改善箇所説明図

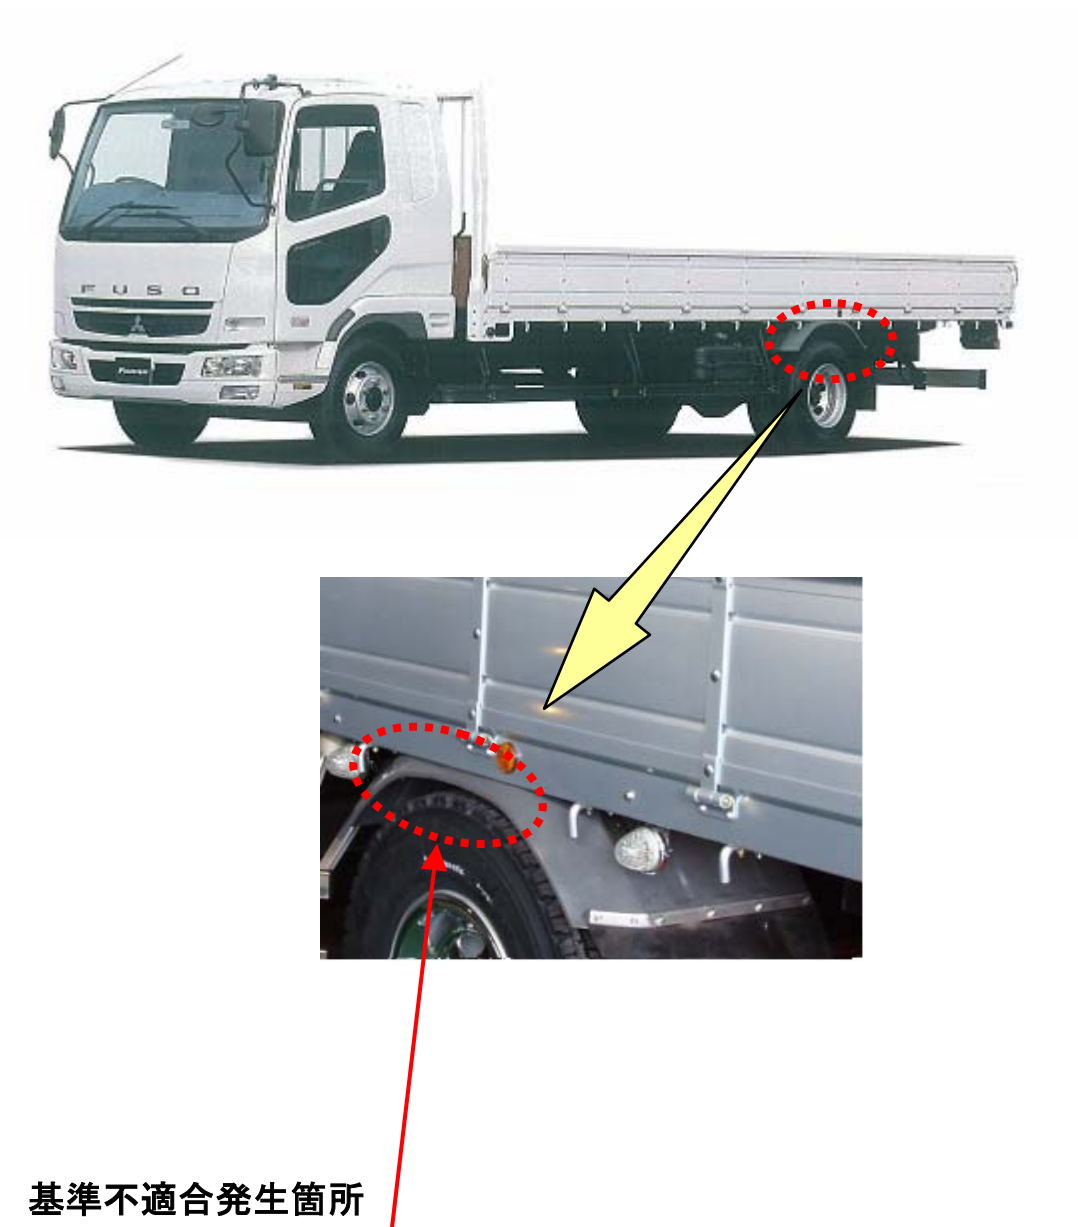
基準不適合発生箇所

後輪タイヤとフェンダーの隙間が不足しているため、悪路、段差等を走行するとタイヤがフェンダーに接触するおそれがある。

改善措置の内容

全車両、フェンダー部を対策品に交換またはフェンダー取付位置を変更する。
